Project: Verbouwing Halfopen Woning	Bouwplaats: Melkweide 15, 9030 Gent Kadaster: 29de afdeling, Sectie A, 187G3	Architect : HELLEBUYCK ARCHITECTEN COMM.V. Vriendschapstraat 37 9040 Gent- Sint Amandsberg tel. +32(0) 487 859 437 e-mail : info@architectjan.be jhellebuyck@gmail.com architectenbureau.hellebuyck.jan@telenet.be	DOSSIER : PLANNR: BA_MELK15_I_N_1 DATUM : 02/05/2025 SCHAAL : 1/50 BLAD :
Plan: Nieuwe Toestand Inplantingsplan	Bouwheer: Feyans Gurbuz Adres: Melkweide 15, 9030 Gent

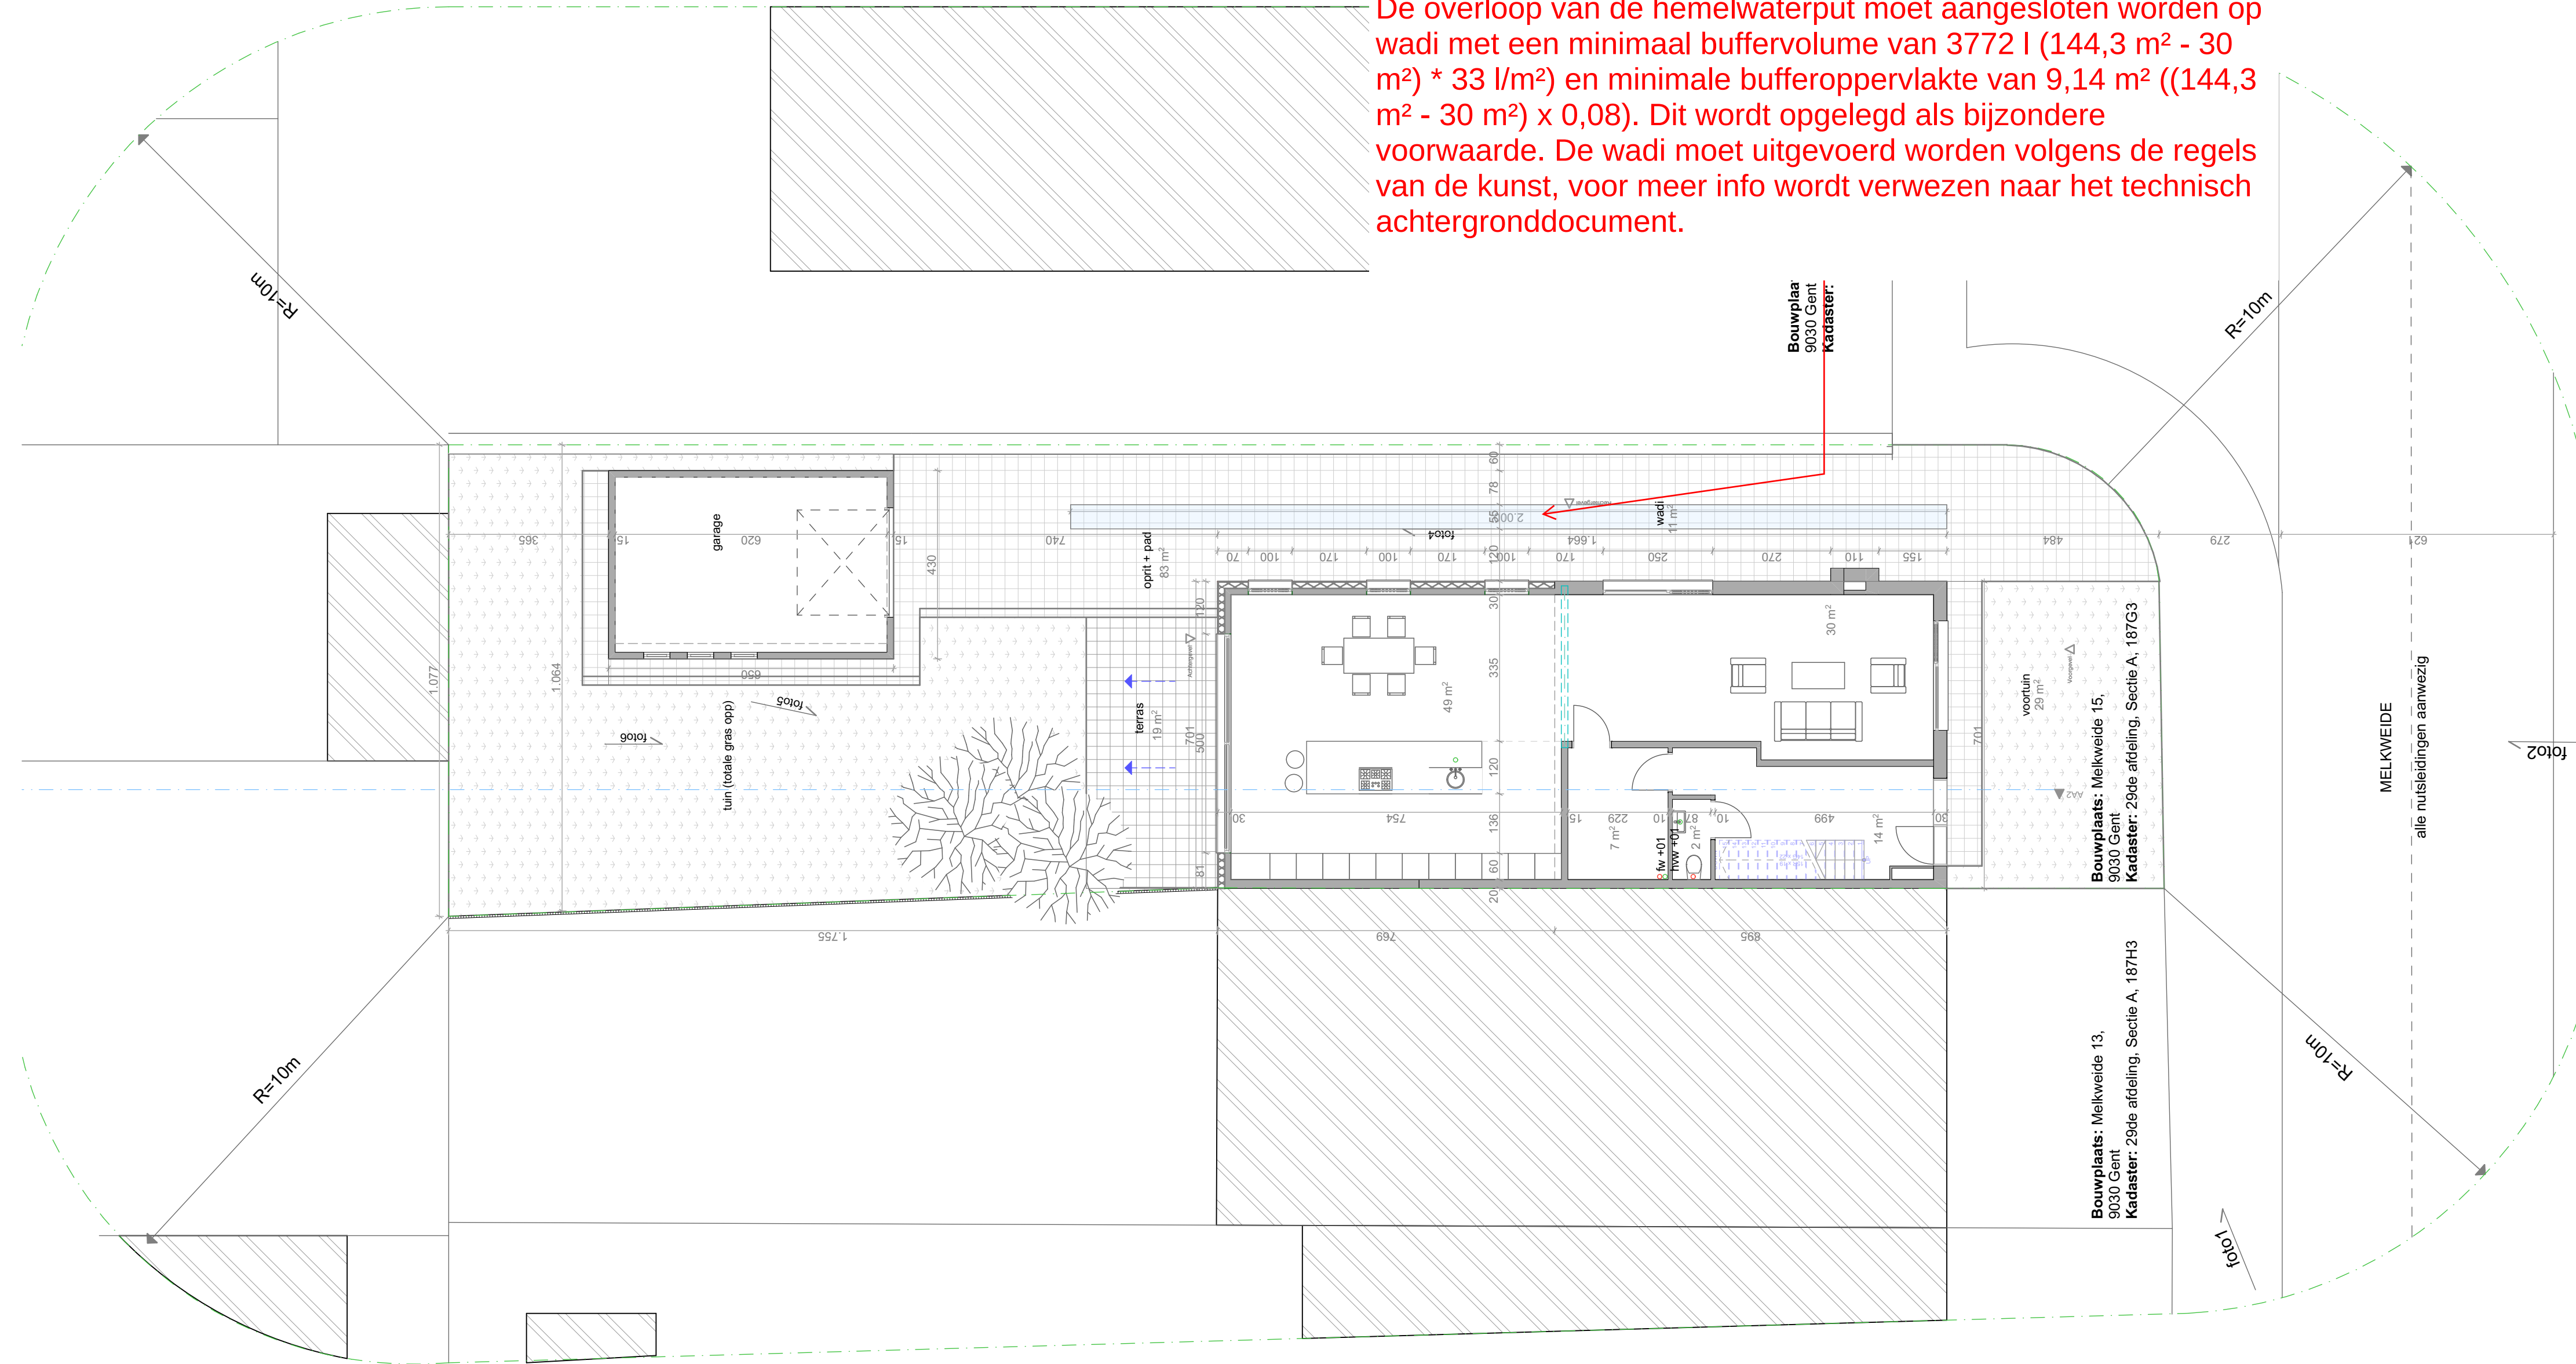
Deze wadi wordt niet aanvaard.

De maximale bezettingsgraad op dit perceel is bereikt. Bijkomende bebouwing of verharding is niet aanvaardbaar.

De overloop van de hemelwaterput moet aangesloten worden op wadi met een minimaal buffervolume van 3772 l (144,3 m² - 30 m²) * 33 l/m²) en minimale bufferoppervlakte van 9,14 m² ((144,3 m² - 30 m²) x 0,08). Dit wordt opgelegd als bijzondere voorwaarde. De wadi moet uitgevoerd worden volgens de regels van de kunst, voor meer info wordt verwezen naar het technisch achtergronddocument.

ZIE BIJZONDERE
VOORWAARDE(N)
